ClassNK PSC Bulletin

Date:	19 September 2017
No:	NK-PSC-11
Attachment	No / Yes : page(s)

ECDIS の電線貫通部

ECDIS コンソールボックス内 電線貫通部 是正後（不燃性材料充填後）

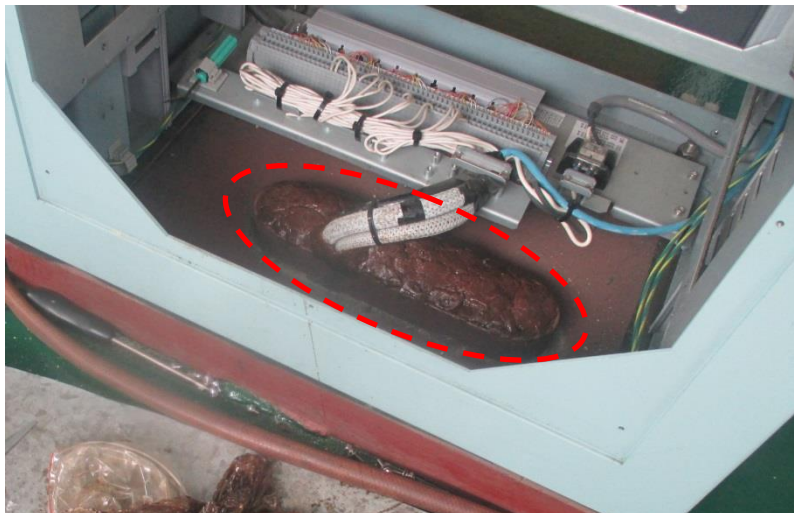
ECDIS の電線貫通用の開口が塞がれていない

最近の中国 PSC による検査において、船橋甲板における ECDIS の電線貫通用の開口が塞がれていないことを指摘された例が報告されています。

同事例は、就航後 ECDIS を搭載する際、船橋甲板に対して電線貫通用の開口が設けられましたが、当該開口に対して甲板の保全防熱性を確保するための措置（不燃性材料の充填等）が取られていなかったことが原因です。

つきましては、ECDIS 搭載に伴い設けられた電線貫通用の開口において保全防熱性が確保されているか否かにつき、今一度ご確認いただければ幸いです。
